Avis urgent de sécurité sur le terrain

Objet : Remplacement de la boucle de sangle Q-link du Liko® Multirall™ 200

N° d'identification FSCA : MOD1322

Type d'action : Modification du dispositif

Fixation correcte et incorrecte de la boucle de sangle Q-link du Multirall 200 au crochet du système de rails S65

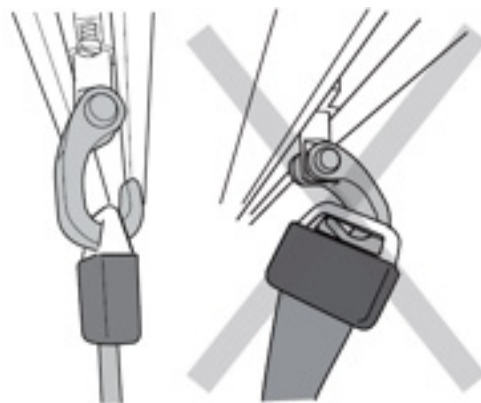
Hillrom continue à recevoir des plaintes d'incidents au cours desquels la boucle de sangle Q-link pour Multirall n'a pas été correctement fixée au crochet du système de rails S65 par l'utilisateur (illustrations ci-dessous). Cela peut entraîner le détachement du lève-personnes Multirall du système de rails, et ainsi provoquer la chute du moteur de levage et du patient. Un avis, ainsi que la mise à jour des instructions d'utilisation comportant des informations complémentaires, ont été communiqués à tous les clients en possession d'un système Multirall 200 en 2017 (MOD1267). Depuis lors, des plaintes supplémentaires d'incidents graves dus à cette erreur d'utilisation ont été reçues par Hillrom.

Hillrom prévoit de remplacer les fixations Q-link du Multirall par des fixations Q-link II afin de faciliter son utilisation et de réduire les risques potentiels pour le patient ou le personnel soignant.

Conception de la boucle de sangle Q-link II

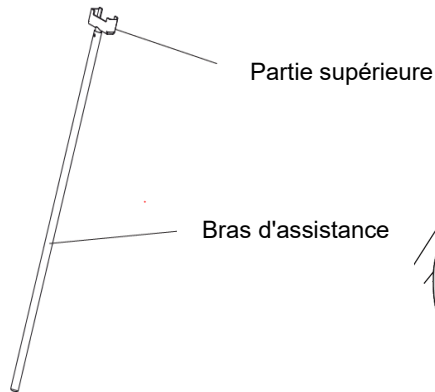
La boucle de sangle Q-link II (illustration ci-dessous) a été mise en place sur le lève-personne plafonnier Multirall afin de résoudre des problèmes de facilité d'utilisation liés à la fixation de la boucle de sangle Q-link au crochet du chariot S65, en particulier lors de la fixation de la boucle de sangle Q-link depuis le sol à l'aide du bras d'extension (accessoire) (illustration ci-dessous). Le système Q-link II est doté d'une ouverture plus grande qui offre une meilleure visibilité lors de la fixation du crochet. La fonction de roulement de la boucle de sangle Q-link II facilite sa fixation sur le crochet du système de rails S65.

Système de rails de transfert de pièce à
pièce D45 avec double crochet (3136100)

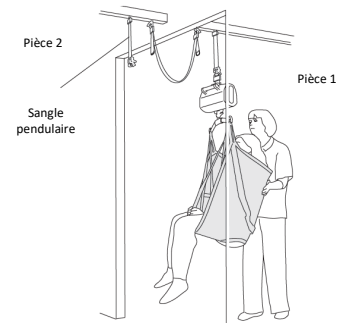
Les installations Multirall de **catégorie A** sont utilisées avec tout accessoire de transfert de pièce à pièce, **Universal SlingBar 350 R2R, Universal SlingBar 450 R2R** ou **le système de rails de transfert de pièce à pièce D45 avec double crochet** (illustrations ci-dessous).

Une fois que vous aurez identifié les unités concernées par cette mesure corrective et que vous aurez renvoyé le formulaire de réponse, Hillrom ou un distributeur officiel de Hillrom vous contactera pour planifier le remplacement de Q-link I, des accessoires R2R et des sangles pendulaires, le cas échéant.
